COMPTE-RENDU Réunion publique de Néris-les-Bains

Mardi 18 novembre 2025, 18h-20h
Pavillon du Lac, 24 avenue Marx Dormoy, 03310
Néris-les-Bains
Nombre de participants : 67

Repositionnement de l'aire d'arrêt n°4

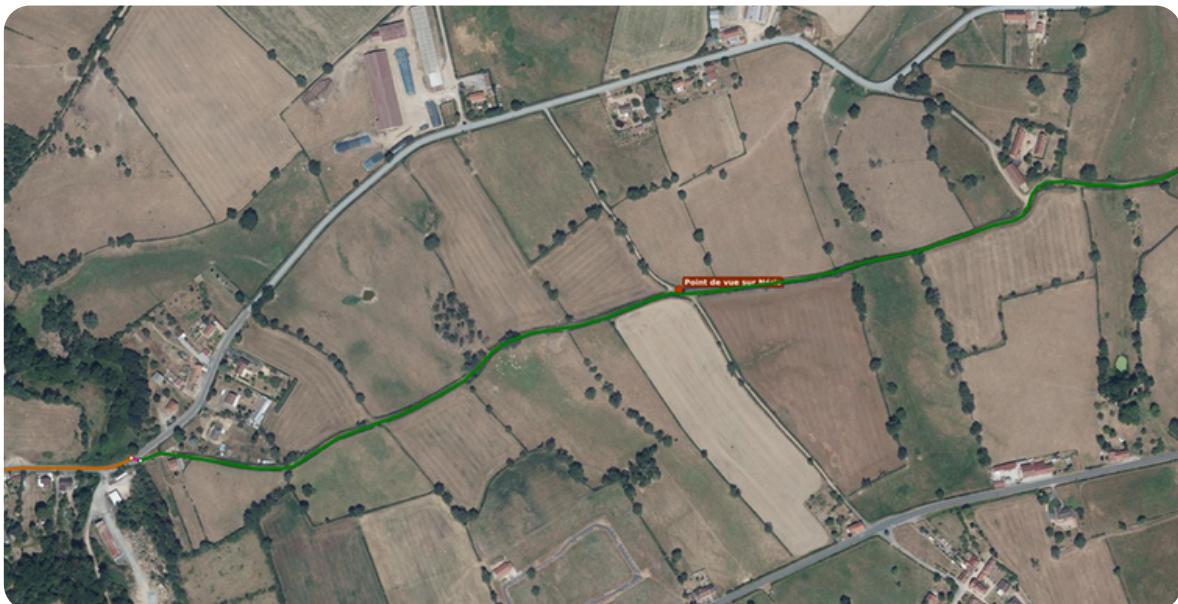
- Attention au positionnement précis de l'aire d'arrêt n°4 qui risque d'être placée sur un chemin de passage de bétail (un emplacement plus favorable a été vu avec l'agriculteur concerné et repositionné sur la cartographie ci-dessous)
